ASSUNTO

Receptor remoto provisório

309

Service Information

Figura 1 - Retirar regulador posição 0251 e acrescentar JUMP 9520.

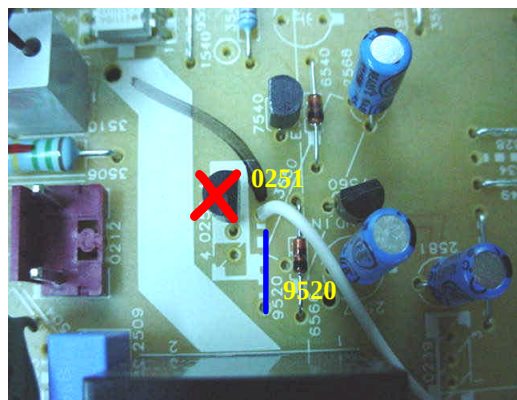
Itens a adicionar: 4693 (Figura 2), 9520 (Figura 1).

Itens a deletar: Regulador da posição 0251 (Figura 1) e o fio de interligação da posição 0214 a 9520 (Figura 3).

Figura 1 - Mover JUMP da posição 4699 para 4698.

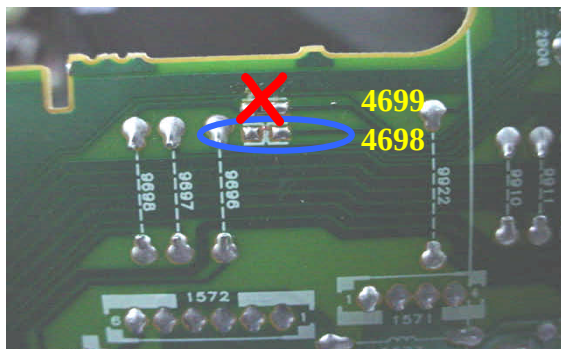
Item a mover: Jump da posição 4699 para 4698 (Figura 2)

Figura 2 - Itens adicionados.

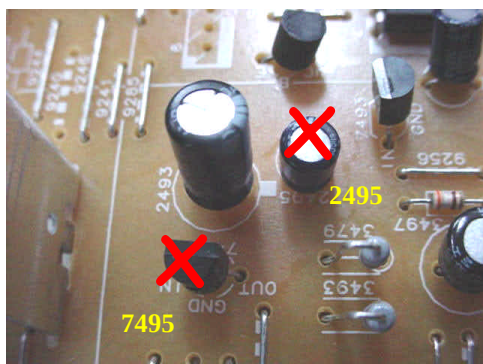
Itens a deletar: 2495, 7495 (Figura 2), 9253 e fio de interligação da posição 3494 a 9522 (Figura 3).

Figura 3 - Retirar Jump 9253 e fio de interligação da posição 3494 a 9522.

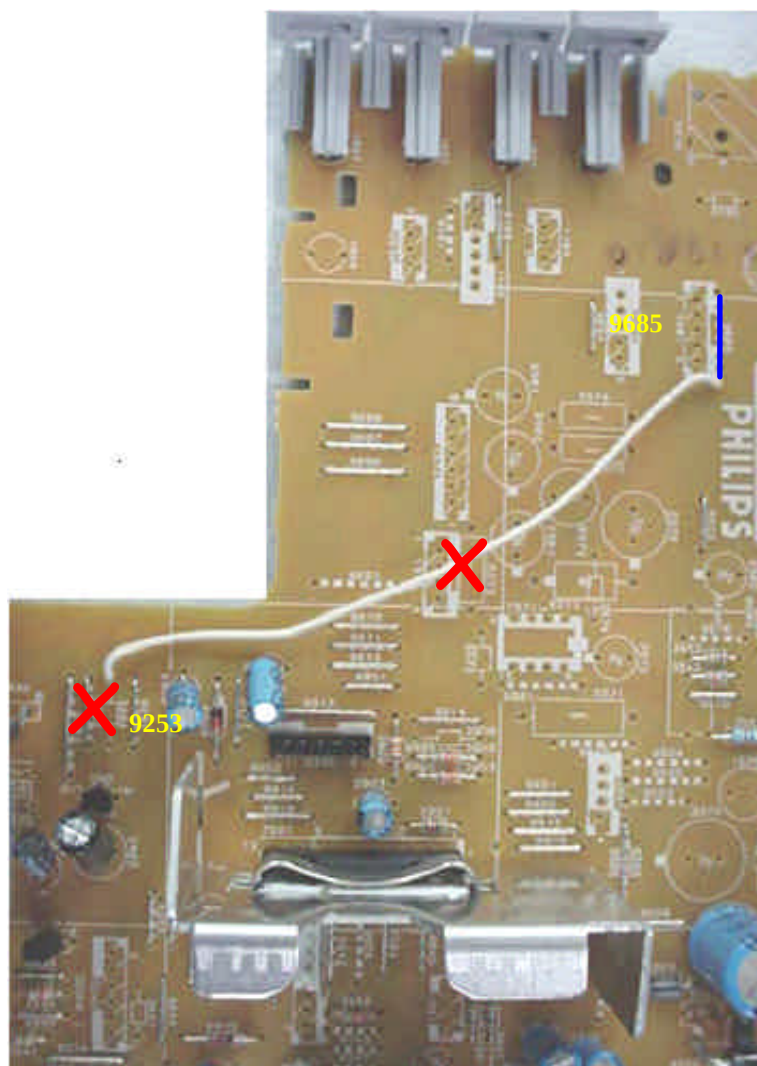
Item a adicionar: 9685 (Figura 3).
